PROTECTION DES RIVES NATURELLES DU LAC DE NEUCHATEL

PLAN DE PROTECTION DES RIVES DU LAC DE NEUCHATEL

Etude No.I6

REAMENAGEMENT DE L'EMBOUCHURE DE L'ARNON. PROPOSITIONS

EMBOUCHURE DE L'ARNON
Propositions de réaménagement

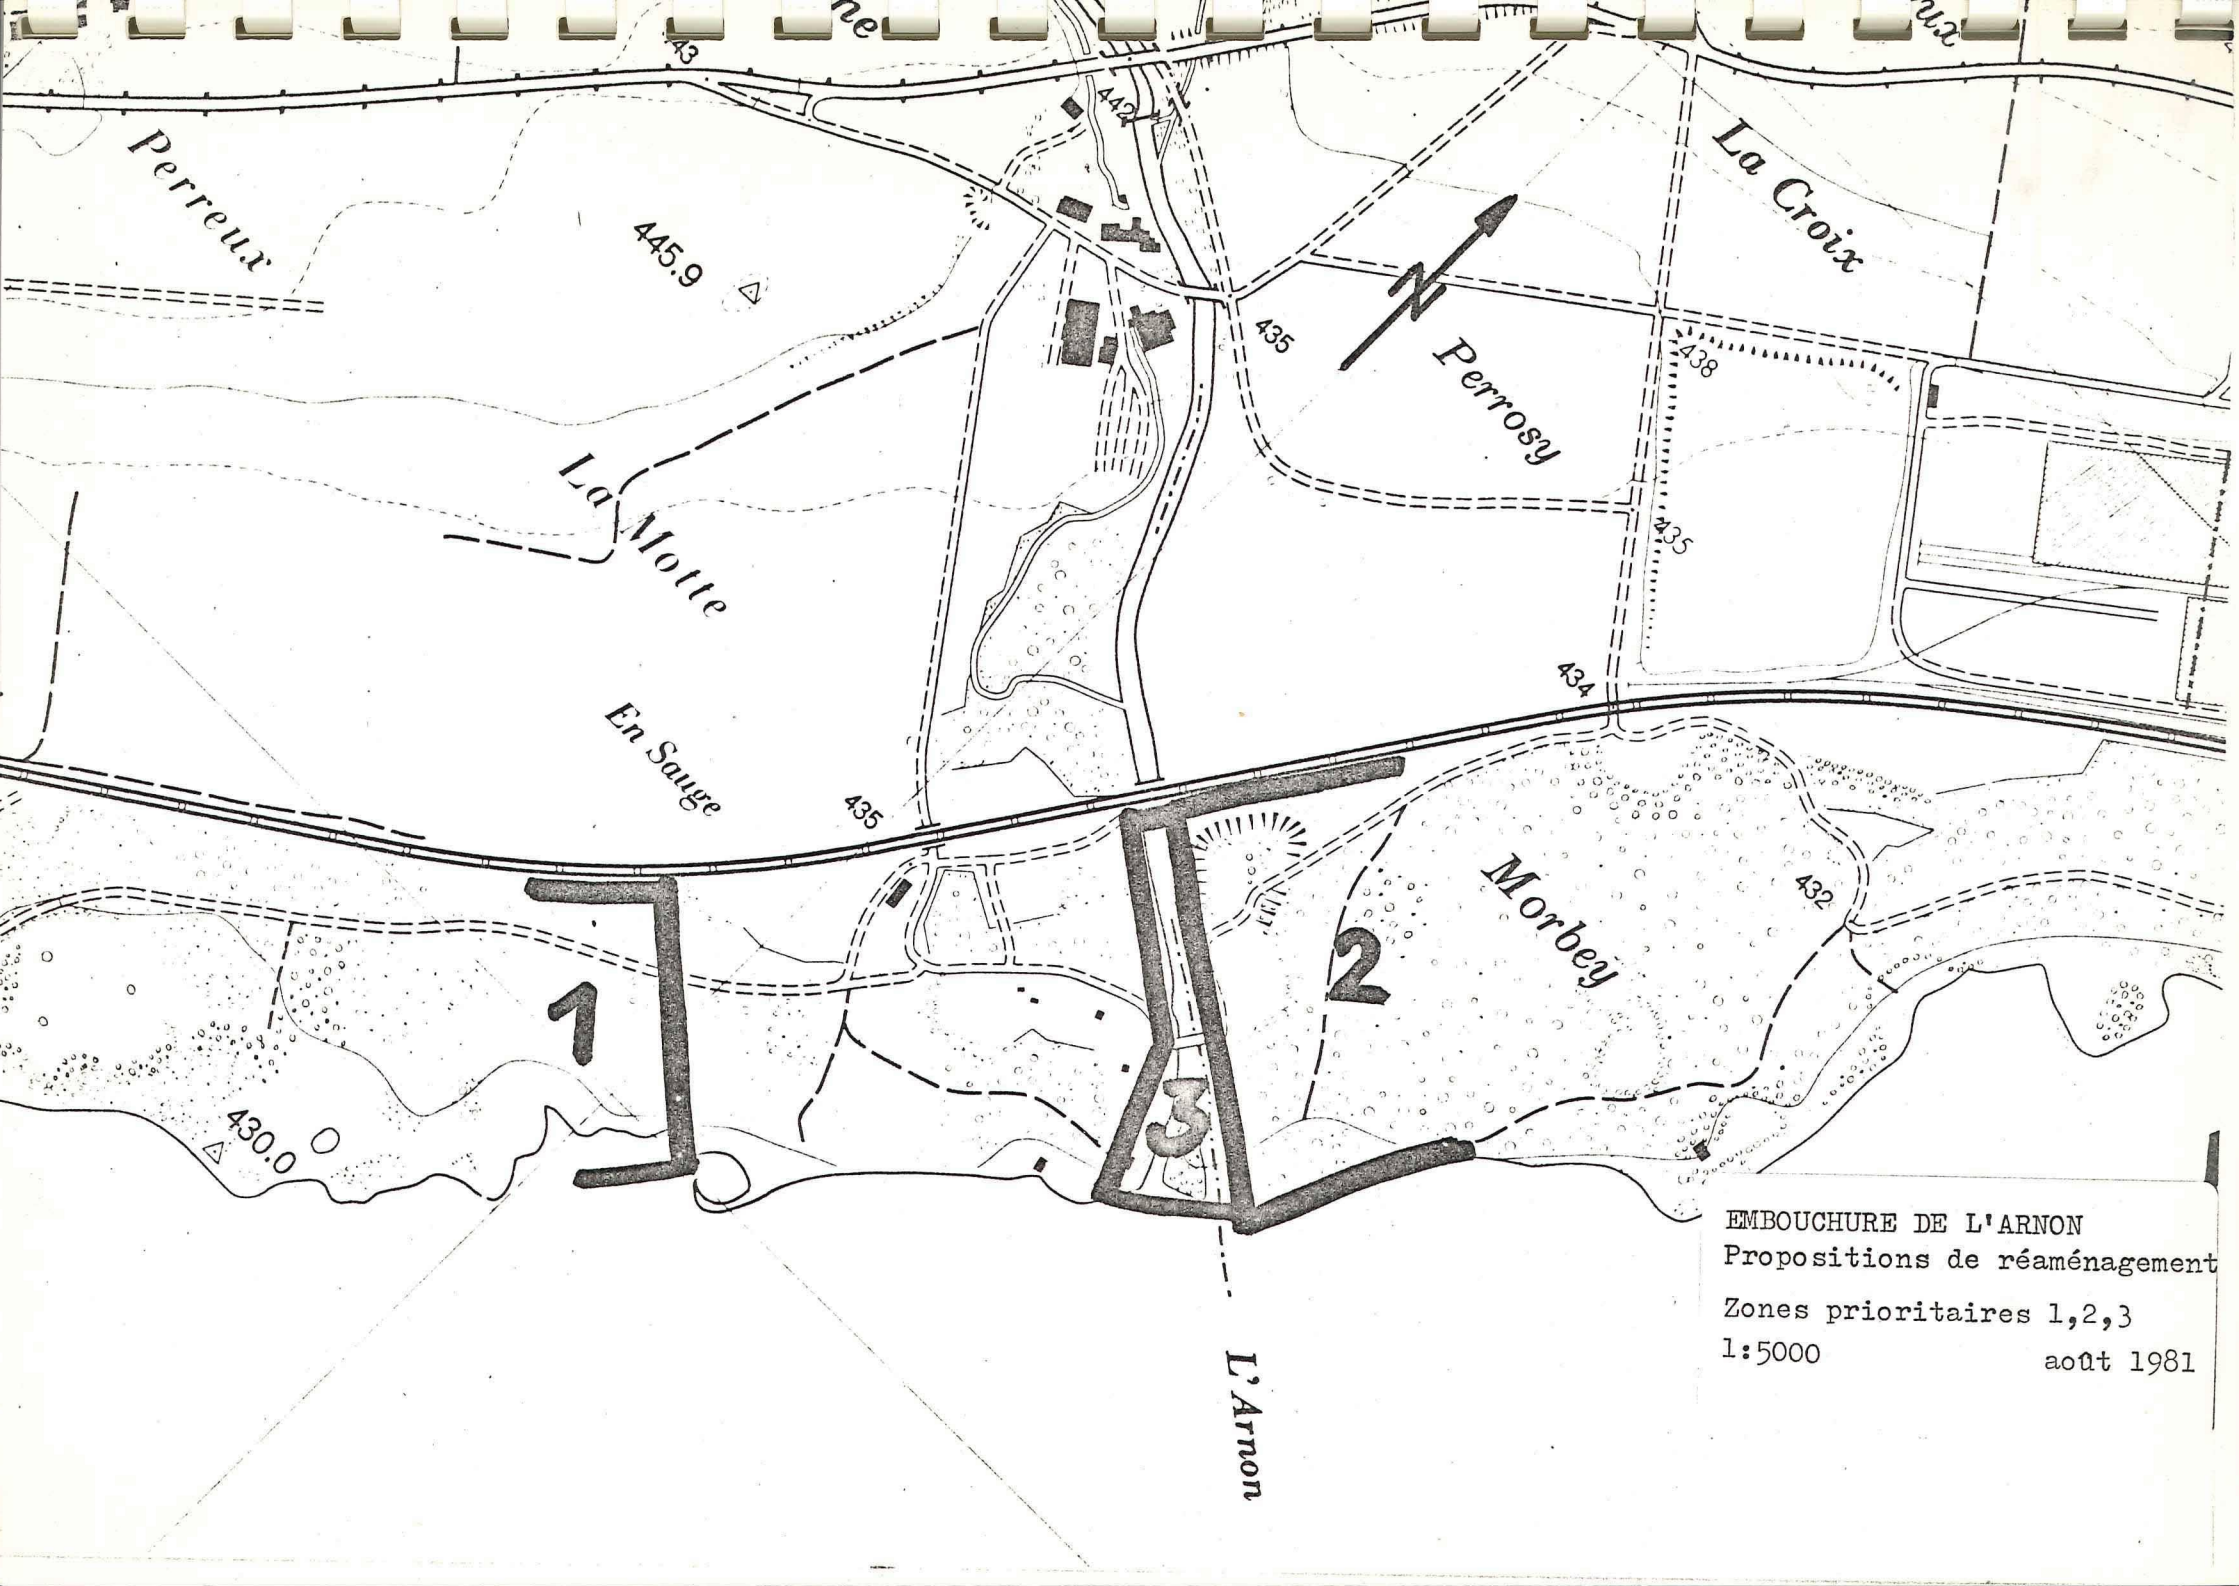
L'étendue naturelle bordant le port, de grande diversité écologique, est à intégrer quant à sa conservation et son entretien dans une gestion d'ensemble de la zone riveraine allant jusqu'à la réserve.
La forêt continuera à être exploitée comme elle l'est actuellement et les marais doivent être préservés.
La disparition de la petite crique et de la dune à la pointe ouest du port ne peut cependant être évitée, suite à la constitution d'une digue. Mais cette dernière pourra éventuellement offrir une protection et même favoriser la roselière qui se maintient à quelques mètres de là.

Le groupe de travail propose de rétablir cet endroit dans un état aussi naturel que possible de manière à ne pas défigurer l'objet d'importance nationale, comme c'est le cas actuellement.

- Les remblais et décharges de gravier une fois aplanis sont destinés à être reboisés, ce que nous approuvons, tout en recommandant l'utilisation d'essences indigènes de station.

- En aval du pont, la forêt de peupliers et d'aulnes blancs, abrite un sous-bois dense, riche en espèces, qu'il serait souhaitable de ne pas sacrifier lors de l'exploitation des peupliers; à l'avenir il serait souhaitable de ne pas replanter d'essence non indigène.

- Les saules blancs qui bordent le lac forment un petit boisement à conserver et, dans la mesure du possible, à préserver de l'érosion qui les menace.

Le cours de la rivière est à maintenir dans son état actuel en sauvegardant ses berges (falaise à Martin-Pêcheur) et en évitant un reboisement trop proche des rives.

L'Arnon présentant avant l'installation de la gravière une embouchure en delta, il nous est apparu judicieux de tenter la reconstitution d'un tel milieu, qui apporterait sans conteste à l'endroit un enrichissement supplémentaire.

Les établissements industriels, après leur déménagement devront remettre les lieux en état selon les directives de l'inspecteur forestier M.Horisberger. Une fois les tas de graviers débarassés, le terrain pourrait être alors décapé jusqu'au niveau du lac, dans l'espoir de voir ainsi se reformer naturellement une zone humide, avec des aires marécageuses, dégagées ou boisées (forêt humide). Il s'agit de la parcelle comprise dans le triangle formé par le cours de l'Arnon, le bord du lac sur une cinquantaine de mètres et une droite partant du lac jusqu'à une dizaine de mètres en dessous du pont. En se basant sur les variations du niveau du lac (valeurs réelles : minimum 428,7o, maximum : 429,6o), notre proposition est d'araser le terrain à une altitude de 428,7o m. au bord du lac, en remontant jusqu'à 429,6o m. dans la partie supérieure, tout en ménageant à l'intérieur des parties plus creuses susceptibles de retenir l'eau tout au long de l'année.

Ainsi se créerait une zone périodiquement inondée par le lac, propice à une colonisation par des espèces végétales caractéristiques des lieux humides, ceci, autant que possible sans intervention humaine.

Afin de freiner une érosion trop rapide, il serait fortement souhaitable d'envisager la construction d'une petite digue à l'ouest de cette zone.
